改善箇所説明図

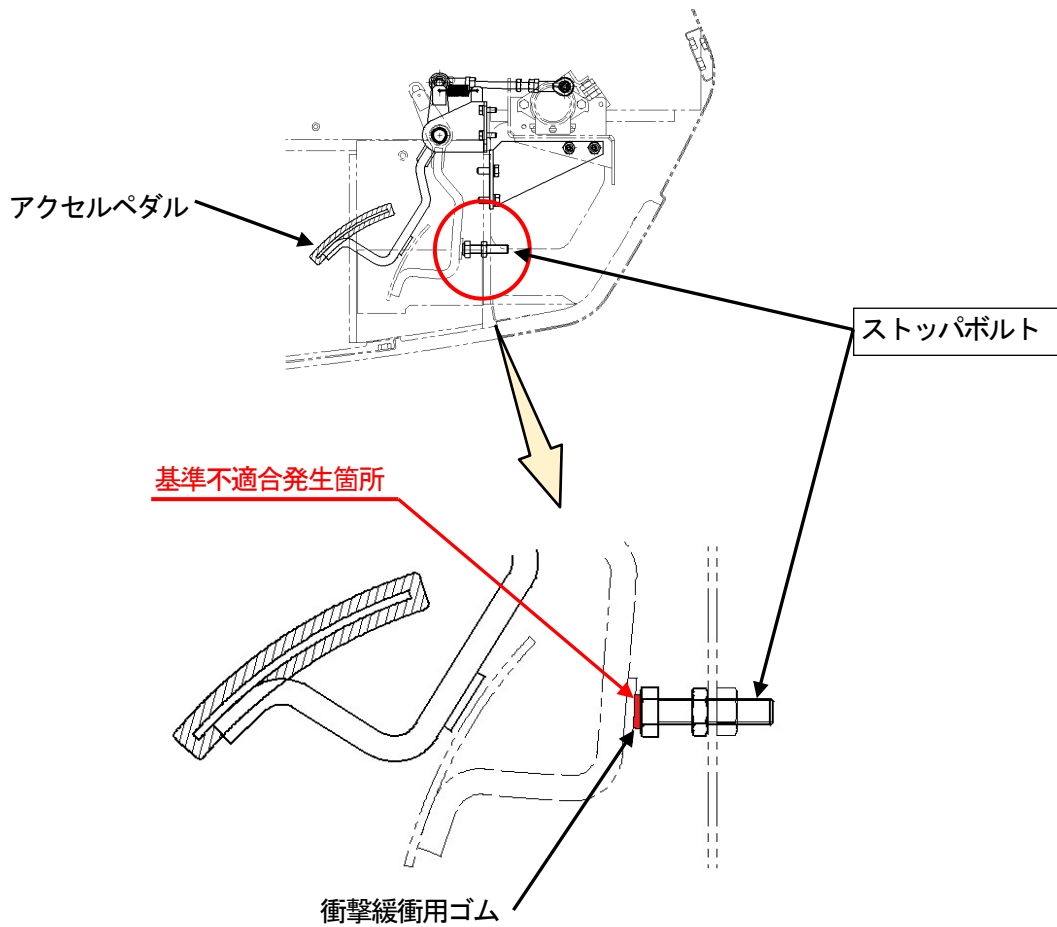
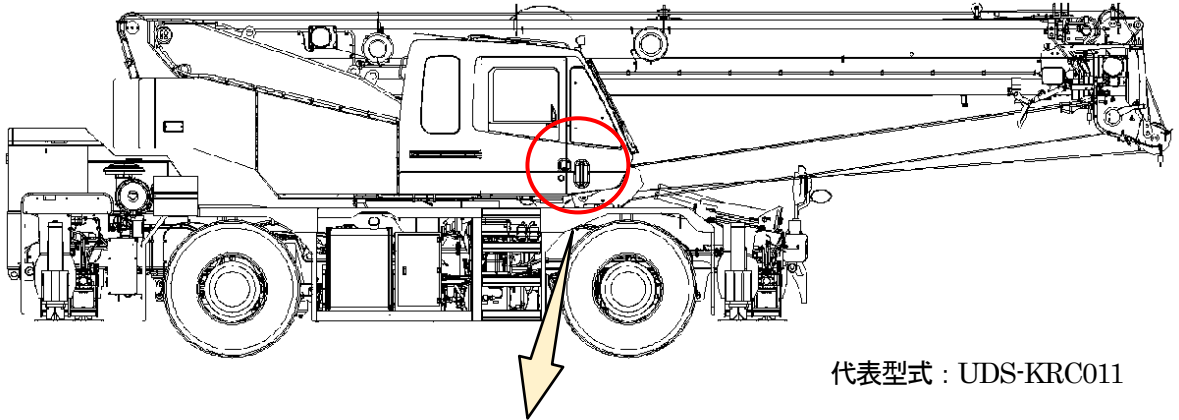
ストップパボルト先端ゴムにアクセルペダルが貼り付く。

（ホイール・クレーンのアクセルペダルにおいて、ストップパボルトの衝撃緩衝用ゴムの選定が不適切なため、加水分解により改質し、粘性を帯びるものがある。そのため、アクセルペダルを最大まで踏み込んだ場合、アクセルペダルがストップパボルトに貼り付き、アクセルペダルの戻りが遅れるおそれがある。）

全車両、ストップパボルトを対策品に交換する。
